**Соглашение 1958 года – Рассмотрение проектов поправок
к действующим правилам, представленных GRSG**

Предложение по дополнению 2 к поправкам серии 03 к Правилам № 107 (транспортные средства M₂ и M₃)

Представлено Рабочей группой по общим предписаниям, касающимся безопасности*

"Рис.6:

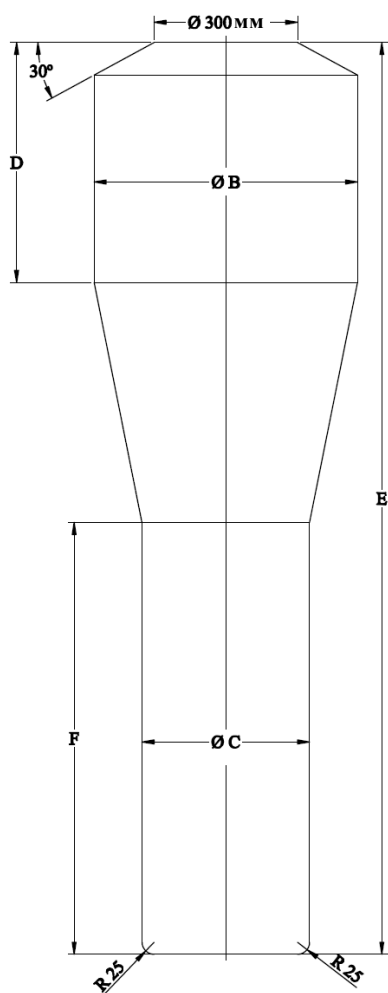
Воспроизводимый ниже текст был принят Рабочей группой по общим предписаниям, касающимся безопасности (GRSG), на ее девяносто девятой сессии в октябре 2010 года, с тем чтобы предусмотреть радиус 25 мм в основании контрольного устройства для основного прохода и запретить установку аварийных люков в крыше транспортного средства, когда использование таких люков может представлять опасность для пассажиров. Он базируется на документах ECE/TRANS/WP.29/GRSG/2010/27 и ECE/TRANS/WP.29/GRSG/2010/35 без поправок. Этот текст передается Всемирному форуму для согласования правил в области транспортных средств (WP.29) и Административному комитету (AC.1) для рассмотрения (ECE/TRANS/WP.29/GRSG/78 пункты 8 и 16).

Приложение 4, рис. 6 изменить следующим образом:

Шаблон для основного прохода
